Oggetto: Conferenza di valutazione della VAS della Variante n. 2 al P.G.T

In riferimento alla procedura VAS per la variante n. 2 al PGT, si sottopongono alla vostra attenzione le seguenti considerazioni e osservazioni.

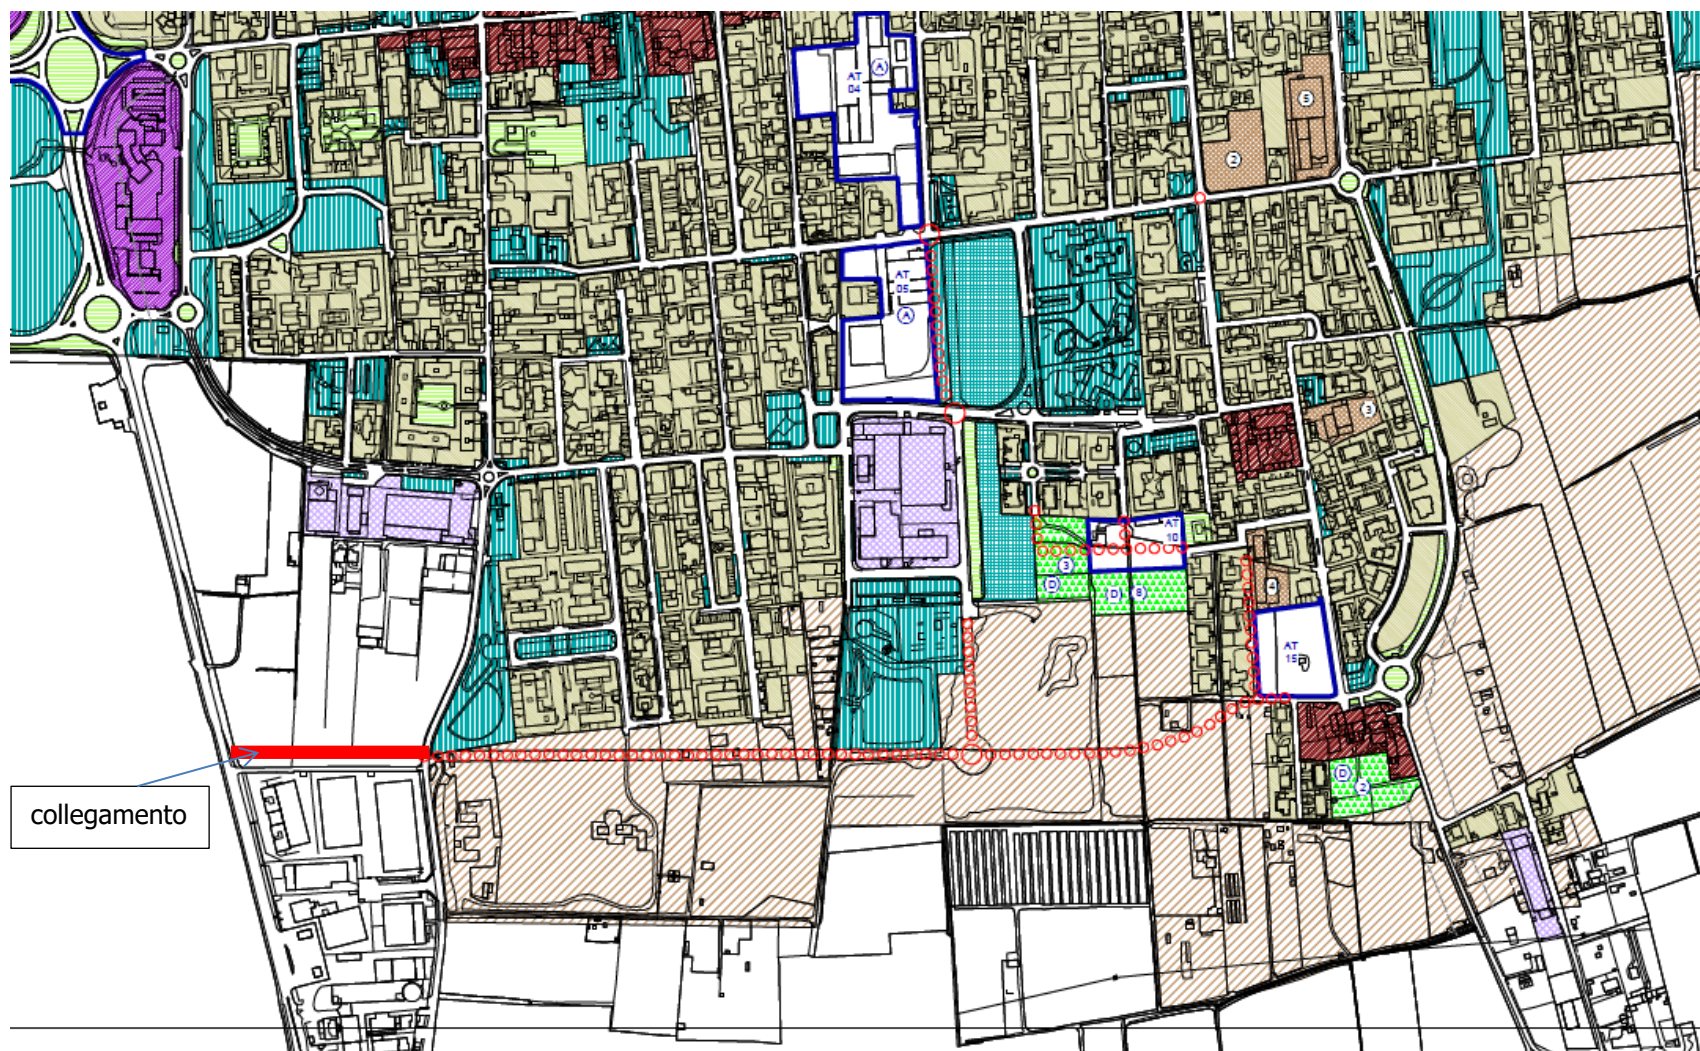
In secondo luogo si propone l'inserimento di una nuova struttura viaria che, in collegamento alla nuova tangenzialina sud prevista nel PGT del comune di Carugate (vedi immagine allegata), risulta di particolare interesse per il comune di Carugate in quanto consentirebbe l'alleggerimento del traffico passante in direzione est-ovest e gravitante sulla via C. Battisti che ha ormai da tantissimo tempo le caratteristiche di strada urbana di quartiere. Tale previsione sarebbe funzionale anche all'alleggerimento del traffico sulla SP 121 nel tratto cernuschese in quanto risulterebbe una possibilità alternativa di percorso alla SP 120 che, attraverso la frazione di Ronco, porta a Bussero.
